Mémoire en réponse à l'avis de la MRAe sur le dossier de Demande d'Autorisation d'Exploiter – Décembre 2017

Augmentation de la capacité de traitement des betteraves
Extension de périmètre d'épandage d'eaux terreuses
Extension du périmètre d'irrigation des Taillis à Très Courte Rotation (saules)
Modification des prescriptions d'épandage
Modifications des prescriptions d'irrigation

CRISTAL UNION Etablissement de Sillery	Mémoire en réponse à l'avis MRAe n°MRAe 2020APGE20 Dossier de demande d'autorisation d'exploiter déposée en décembre 2017	17/04/2020
--------------------------------------------------------------------------------------------------------------------------------------	------------------------------------------------------------------------------------------------------------------------------	------------

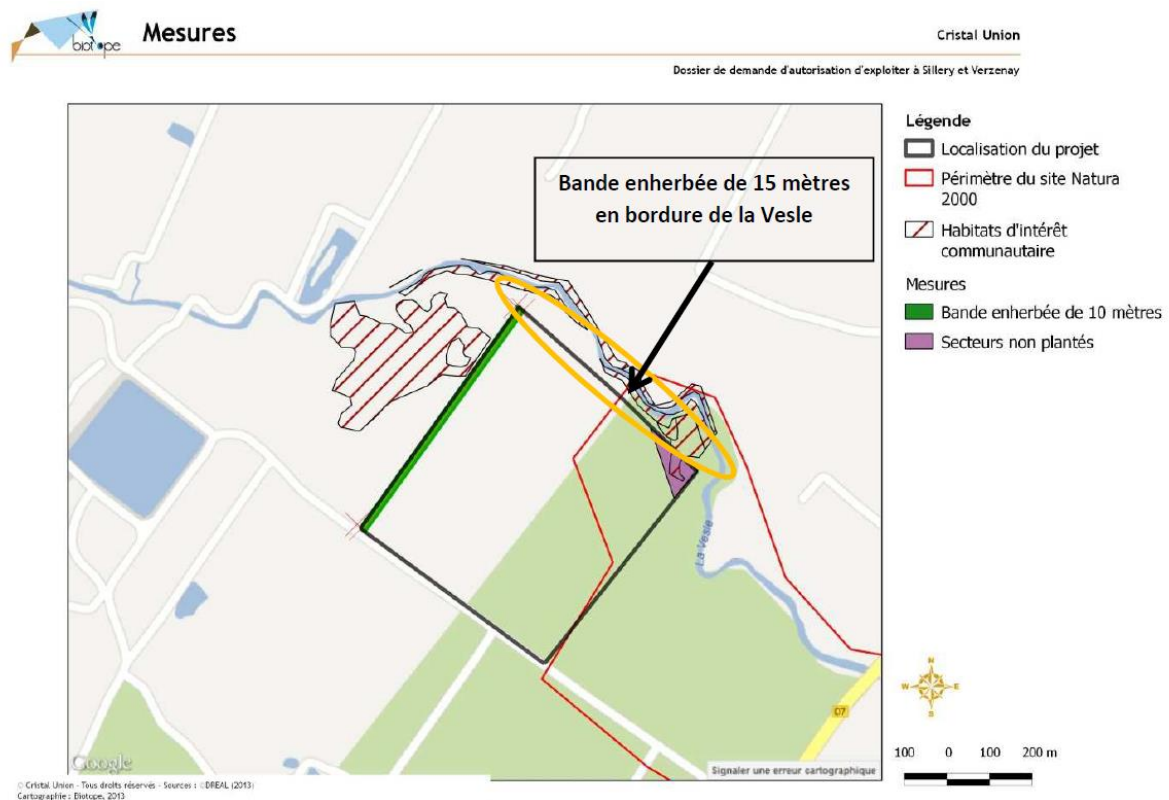
L'Ae note la présence de zone non cultivée au nord de la parcelle ZK37 (photo ci-dessus).

L'étude menée indique éviter la zone à enjeux, mais l'évitement paraît insuffisant pour couvrir toute cette zone non cultivée, alors même qu'elle est située dans le périmètre Natura 2000.

L'Autorité environnementale recommande d'étudier l'exclusion de tout le secteur inclus dans le périmètre Natura 2000 ou à défaut de revoir la séquence ERC (éviter, réduire, compenser) du volet écologique de son étude d'impact.

L'évaluation simplifiée des incidences sur le site NATURA 2000 « marais de la Vesle en amont de Reims » a été réalisée par les spécialistes de BIOTOPE. Cette évaluation est en annexe IV.2.7.1 de l'étude d'impact du dossier d'autorisation d'exploiter.

Cette étude apporte les conclusions suivantes :

« Afin d'éviter toute incidence sur le site Natura 2000 « Marais de la Vesle en amont de Reims », deux mesures vont être mises en œuvre :

- Pas de mise en culture de la zone nord-est (cf. carte ci-dessous)
- Mise en place d'une bande enherbée d'une largeur de 10 m à l'ouest en limite de propriété et de 15 m en bordure de Vesle.

→ Grâce à la mise en place des mesures décrites ci-dessus, le projet n'aura pas d'incidence significative sur le site Natura 2000. »

Il n'est donc pas nécessaire d'exclure l'ensemble du secteur inclus dans le périmètre Natura 2000.
